## 高浜発電所 原子炉設置変更許可申請

蒸気発生器取替え、蒸気発生器保管庫設置及び保修点検建屋設置に係る設置許可基準規則の適合性及び審査会合における指摘事項の回答について

【放射性廃棄物、放射線からの防護関係】

## 2023年6月15日実施の審査会合におけるコメント

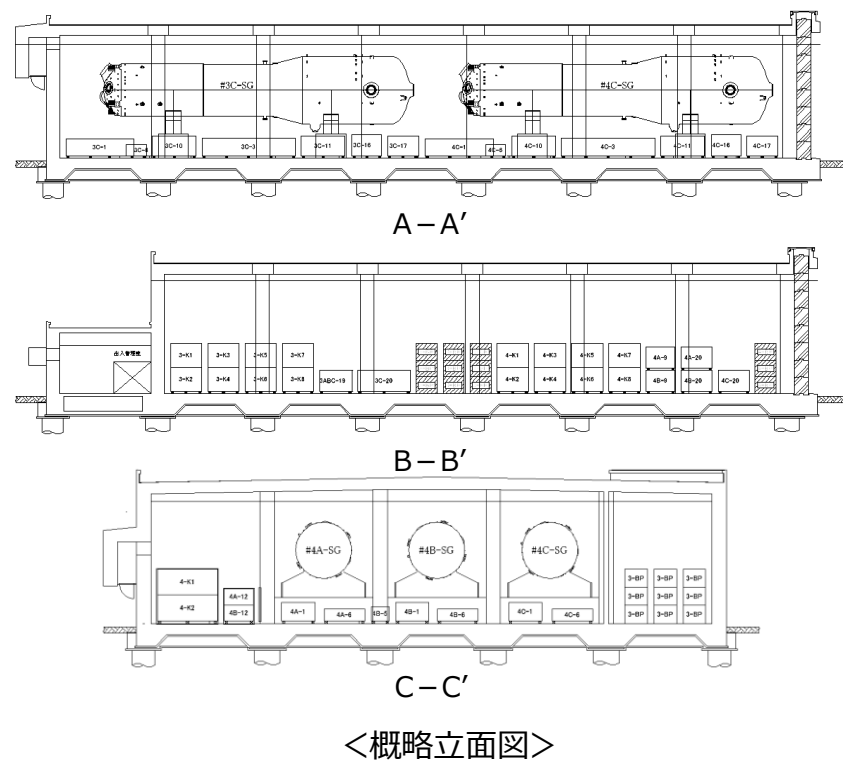
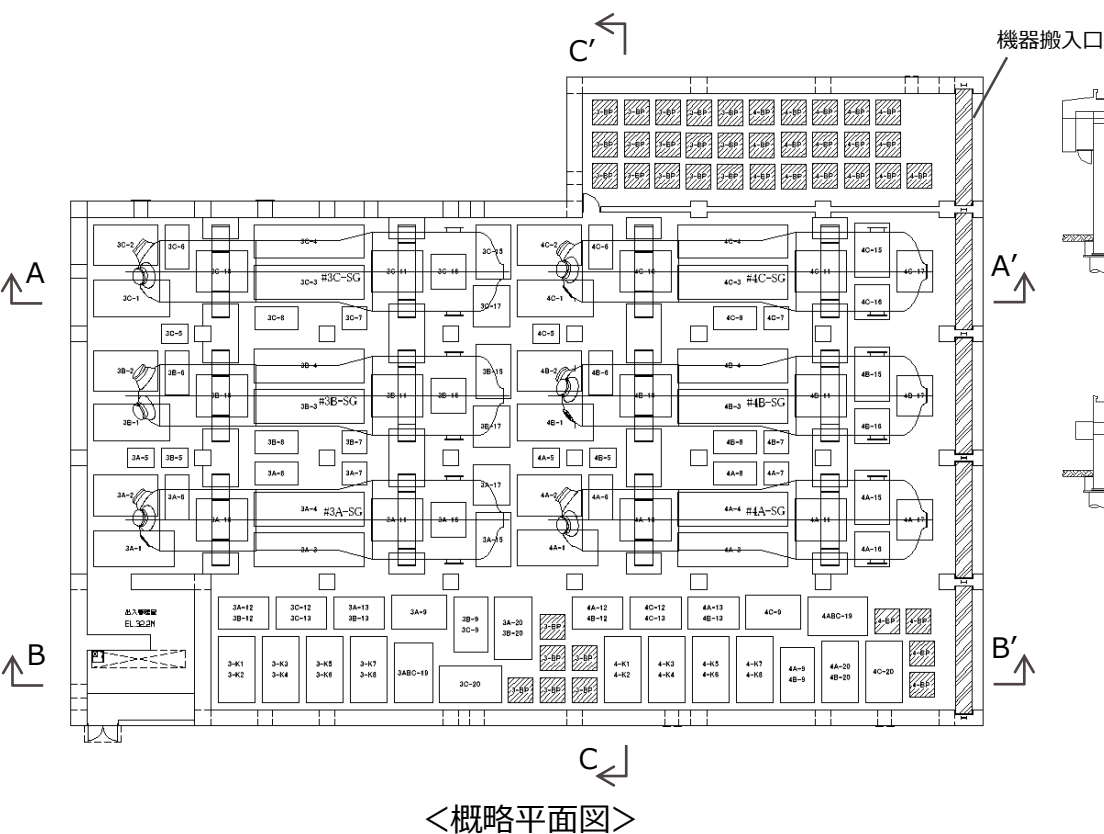
### No.4 SG保管庫の保管能力について、廃棄物等の保管形態を加味しても保管可能なものかの説明を充実すること

- ・廃棄物の保管形態においては、既設の保管庫と同様の保管形態とし、搬入作業の容易さ等を考慮し配置を検討する。
- ・保管・管理の観点から、発生する廃棄物の配置設計については、巡視点検通路等の作業スペースを考慮し配置する。

注：図面はイメージでありサイズ感等はそれぞれ異なる。

- ・旧蒸気発生器本体6基が柱等に干渉しない配置を検討。
- ・旧蒸気発生器本体以外の廃棄物は保管容器に保管し、その大きさや設置スペースに応じて1段～3段積みにて保管する。（保管容器は、蒸気発生器下部のスペースも活用して配置）。
- ・各保管物の間には幅約400mm以上のスペースを設け、巡視点検等に支障をきたさないように配置する。

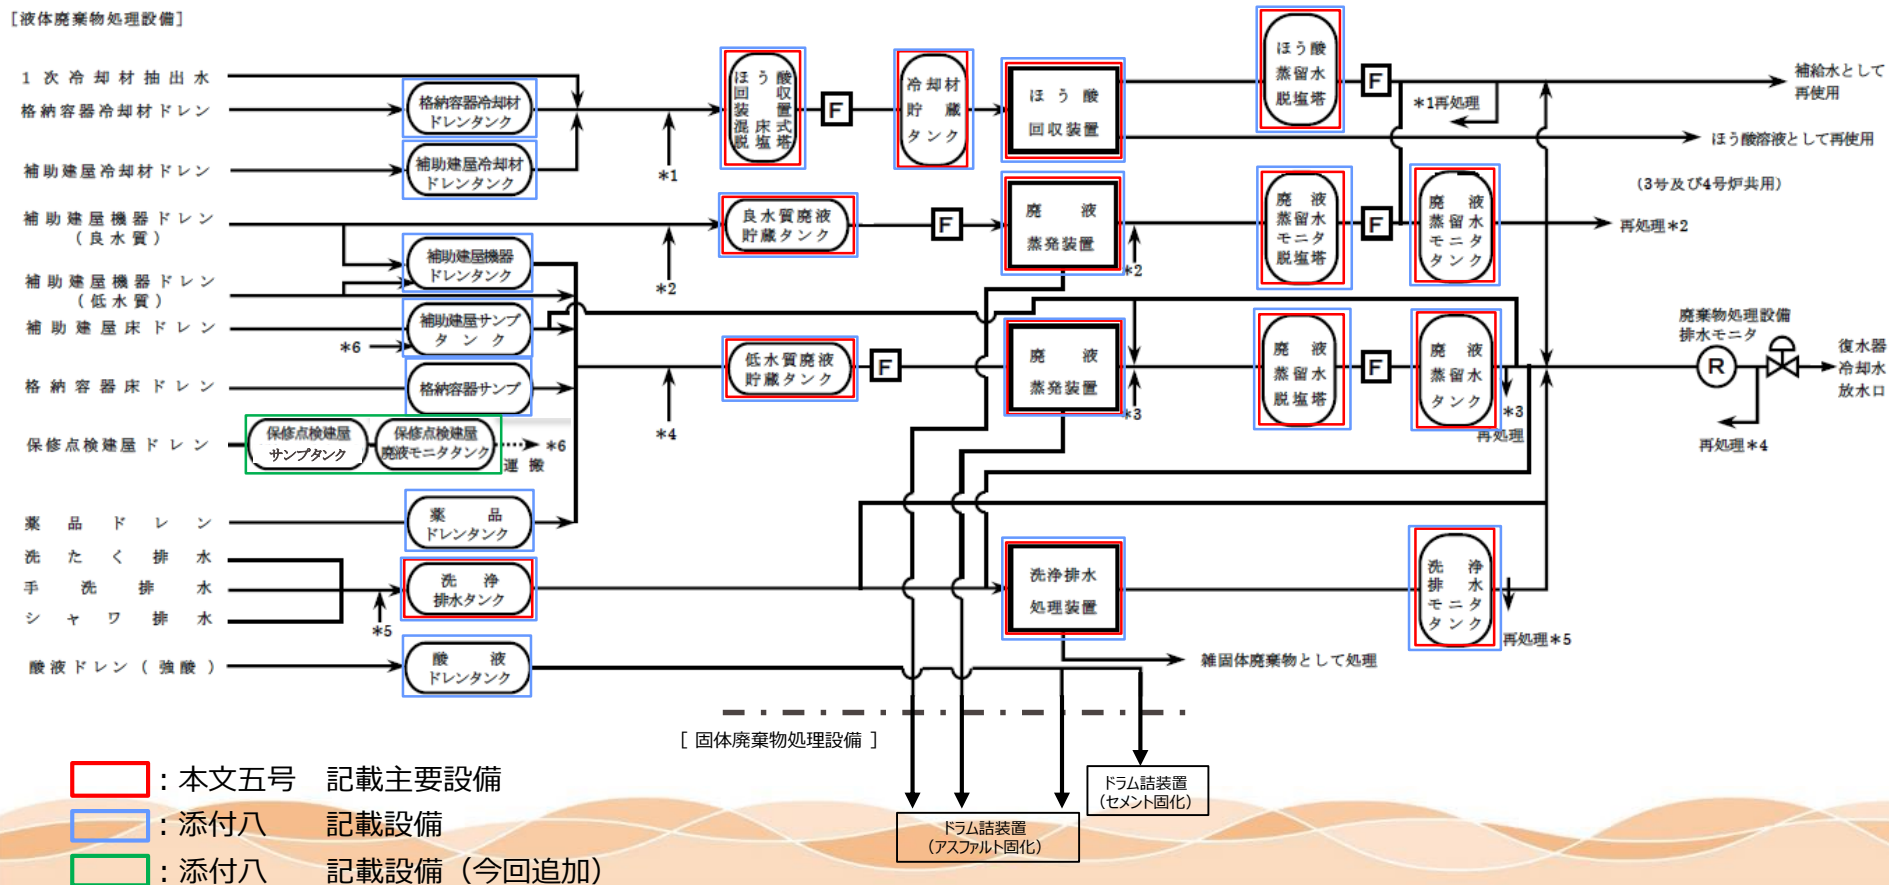
No.5 「本文五号 又、(3) その他主要事項」の記載について、液体廃棄物の処理を記載していないことの方を説明すること

- 液体廃棄物の処理に係る設備は、「本文五号ト、(2) 液体廃棄物の廃棄設備（以下、「本文五号ト）」」に整理しており、保守点検建屋内に設置するサンプタンク等もこの設備に属する。
- 一方、「本文五号ト」に記載の設備は、液体廃棄物の処理に係る主要な設備※のみであり、サンプタンク等主要以外の設備については添付八へ記載している。よって、今回保守点検建屋に設置するサンプタンク等についても添付八に記載した。
- 上記の通り、保守点検建屋に設置する液体廃棄物の処理に係る設備は、「本文五号ト」に整理しているため、「本文五号 又 (3) その他主要事項」へ記載しない。なお、記載内容については、大飯発電所の保守点検建屋の記載実績を参考にした。

※：主要設備とは液体廃棄物を処理する装置や装置の前後にある貯蔵タンクのこと。

敷地の風配図 (全年)

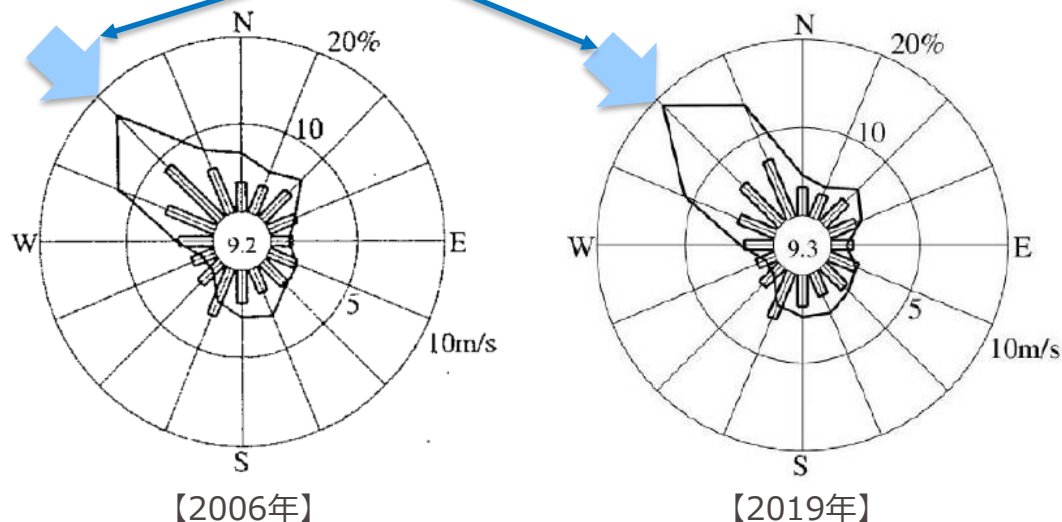
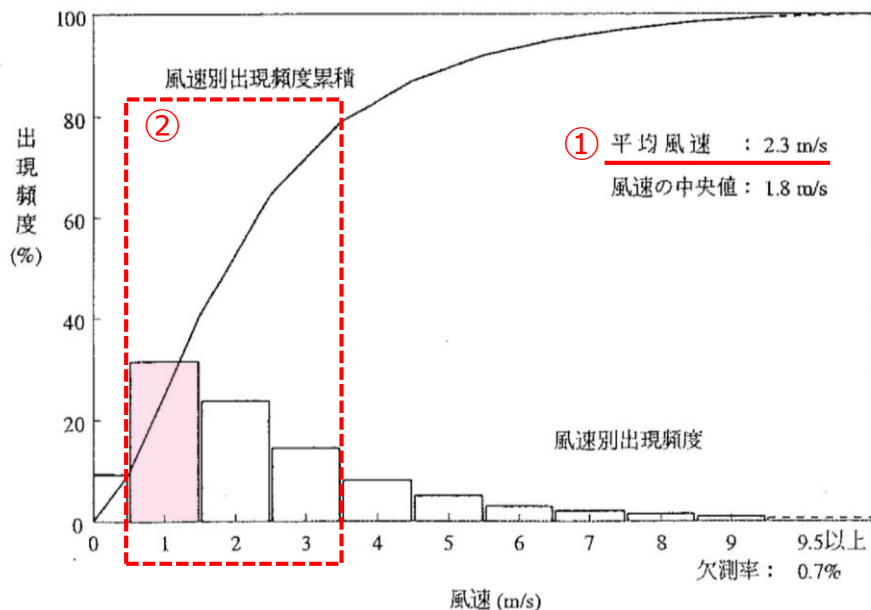
No.6 2006年から2019年の変更に伴い、どのような傾向があるのか（風速、風向、大気安定度等）説明すること

- 排気筒高さ付近を代表する標高約81mにおける風向分布は、2006年、2019年ともに年間を通じ北西の風が多く出現

両年とも北西の風向の出現頻度が最も多い

- 風向の傾向に違いはなく、また16方位の評価地点（敷地境界）を対象に線量が最大となる評価地点を求めていることから、評価への影響に与える可能性は低い。
